CONCORRÊNCIA BINACIONAL EF 2055-23
LICITACIÓN PÚBLICA BINACIONAL EF 2055-23**REFORMA E AMPLIAÇÃO DO EDIFÍCIO DE PRODUÇÃO DA USINA HIDRELÉTRICA DE ITAIPU****REFORMA Y AMPLIACIÓN DEL EDIFICIO DE PRODUCCIÓN DE LA CENTRAL HIDROELÉCTRICA DE ITAIPU****ADITAMENTO 7****ADITIVO 7**

I) Em conformidade com o disposto no subitem 1.4.1 do Caderno de Bases e Condições (CBC) da Concorrência Binacional EF 2055-23, a ITAIPU responde perguntas formuladas por empresas interessadas nesta licitação, conforme segue:

DETALHE 06 – DET.: GENÉRICO
JUNTA DE DILATAÇÃO PISO / PAREDE

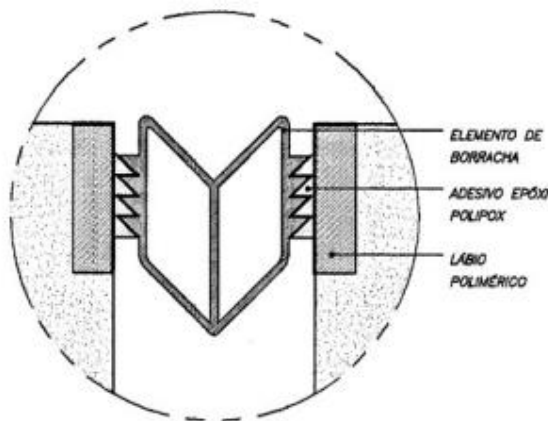
O seguinte detalhe da junta de expansão está indicado no desenho 4419DCG5416P(1)R0

Por favor indique a qual item específico da planilha ele corresponde.

Este item está previsto para ser executado com a instalação de mastique e tarucel, item 11.28 da Planilha de Preços.

DETALHE 06 – DET.: GENÉRICO
JUNTA DE DILATAÇÃO PISO / PAREDE

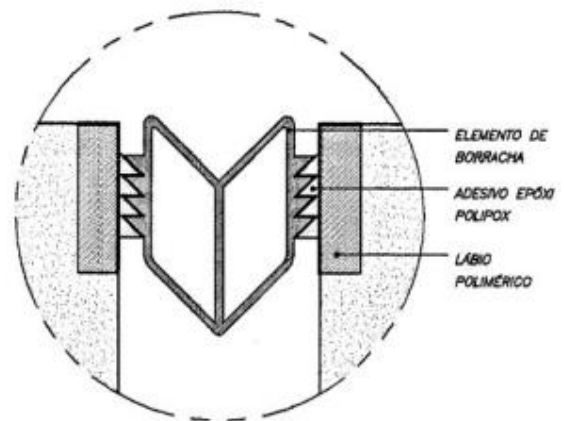
“En el plano 4419DCG5416P(1)R0 indica el siguiente detalle de junta de dilatación

Favor indicar a qué ítem específico de la planilla corresponde”

Este ítem está previsto para ser ejecutado con la instalación de mastique y tarucel, ítem 11.28 de la Planilla de Precios.
